Ein echtes „Leuchtturm-Projekt“ an der Elbe

**Drucksache XVII-393E
Datum 29.06.2006****Dringlicher Antrag der SPD-Fraktion****Ein echtes „Leuchtturm-Projekt“ an der Elbe**

Drucksache XVII-M198
Datum 22.02.2007

Ein echtes „Leuchtturm-Projekt“ an der Elbe

Abbildung 1. Ansicht Unterfeuer

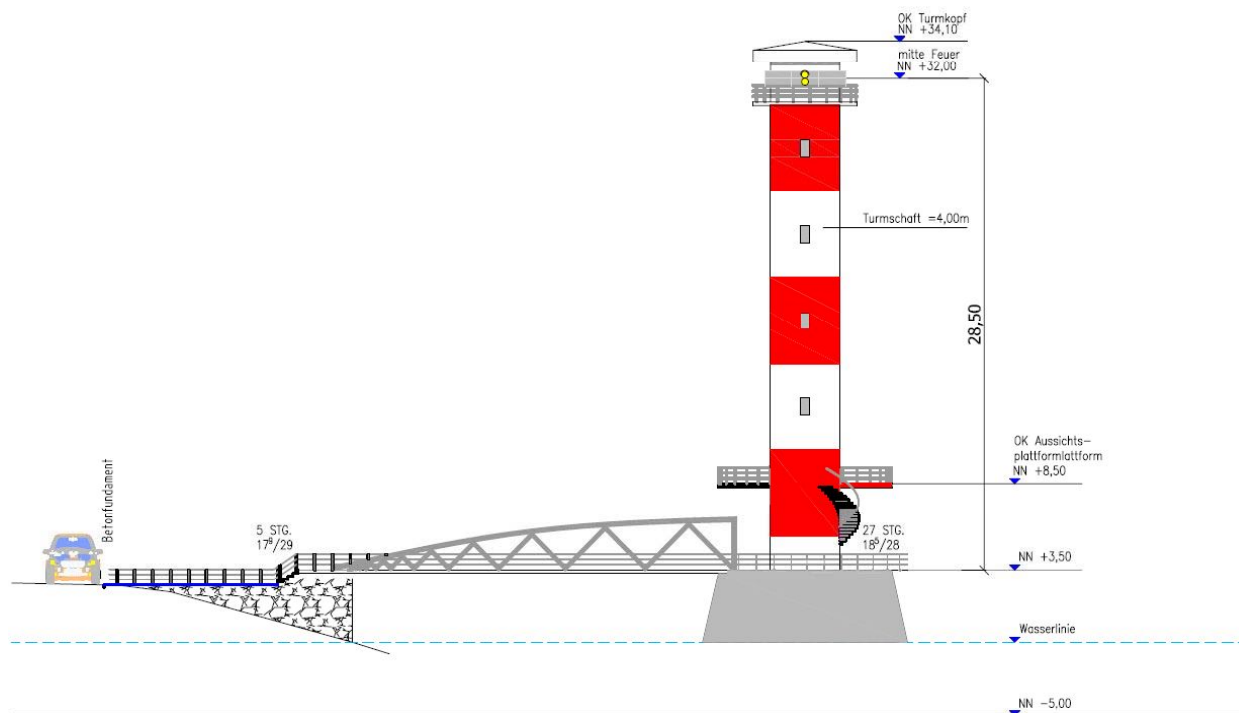
Bei der Nutzung des UF als Aufenthaltsraum (Annahme 8 Personen) wird davon ausgegangen, dass ein Raum unterhalb des Leuchtenraumes zugänglich gemacht wird. Der Raum hat einen möglichen Durchmesser von ca. 5,6m (3,6m Schaftdurchmesser zzgl. einer Aufweitung des Radius um 1m). Dieser Raum wäre nicht komplett nutzbar, da zum einen die Turmtreppe in der Mitte des Raumes ankommt, zum anderen die Treppe für den Leuchtenraum über dem Aufenthaltsraum antritt.

1. Die Höhe des Bodens des Aufenthaltsraumes läge bei ca. 30m üNN. Nach Hamburgischer Bauordnung ist hierfür ein zweiter Rettungsweg erforderlich. Der Turm ist für die Feuerwehr nicht anleiterbar.

8. Vandalensicherheit nicht nur an der Turmeingangstür, sondern auch im Turm (Kabelschächte) und auf der Aussichtsplattform (Tür zum Leuchtenraum)
9. Die geplante Treppe ist als Arbeitsweg geplant (Breite = 1m). Für die Erreichbarkeit eines Aufenthaltsraumes in 30m Höhe ist eine Treppenbreite von 1,25 m erforderlich. Hierdurch ist es erforderlich, dass der mit 3,60m geplante Turm einen Mindestdurchmesser von 4,60m haben muss. Dann müsste auch der Durchmesser des Oberfeuers angepasst werden, da das Unterfeuer nicht einen größeren Schaftdurchmesser haben darf als das Oberfeuer.

10. Für eine Treppe zu einem Aufenthaltsraum wären alle 14 Steigungen ein Podest erforderlich, d.h. es wären ca. 15 Zwischenpodeste zusätzlich zu erstellen.

11. Fenster oder Aussichtsöffnungen im Bereich des Aufenthaltsraumes erforderlich. Zum einen sind diese auch im OF einzubauen (damit OF und UF die gleiche Ansicht haben), zum anderen kann es zu Belästigungen der Nachbarn kommen.

12. Auf Höhe des jetzigen Einganges (auf NN+8,5m) liegt hochwassersicher angeordnet der Technikraum des UF. Dieser muss auch bei Nutzung mit Aussichtsplattform dort verbleiben. Es ist daher eine zusätzliche Treppe und ein eigener Besucherzugang in ca. 11,5m Höhe erforderlich. Dieser Zugangstür wird aber bei Sturm u.U. schwer erreichbar sein.
